工程指示 / 要求簡箋(E.I.)

工程指示編號：EI / 0993 / 19

工程名稱：觀塘裕民坊

工程項目：幕牆 企料斷口位擋膠鋁片及定位用鋁巴

圖號: 837-MED-01

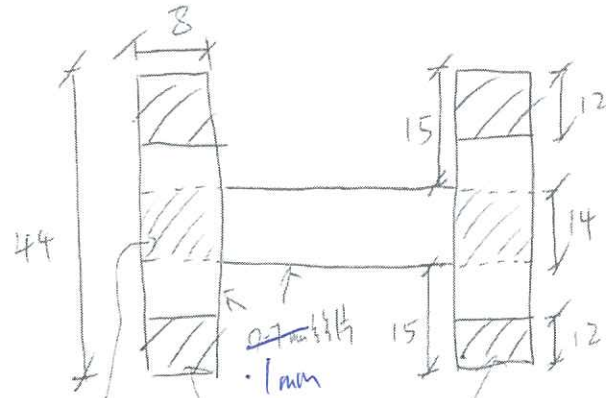
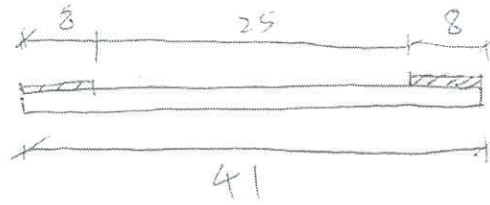
按湛哥建議，企料斷口位置要加鋁片作擋膠用途

A 版：應廠建議，沒有 0.7mm 鋁片，改用 1mm

梗 / 投打棍 ~~棍~~ 斷口位置鋼片

材質: Mill

數量: 20001 件

图号 = 837-MFB-01

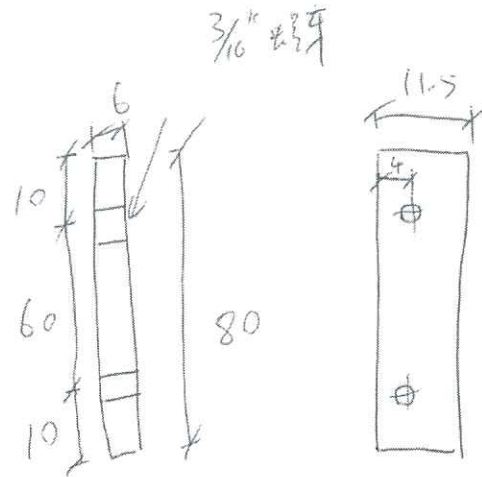
另因企料安裝有偏差，要用定位用鋁巴作現場執企料定位用

6mm 厚定位用鋁巴用鋁料餘料做

6 x 11.5 x 80 丝巴

定位用丝巴

用铝料做

100件
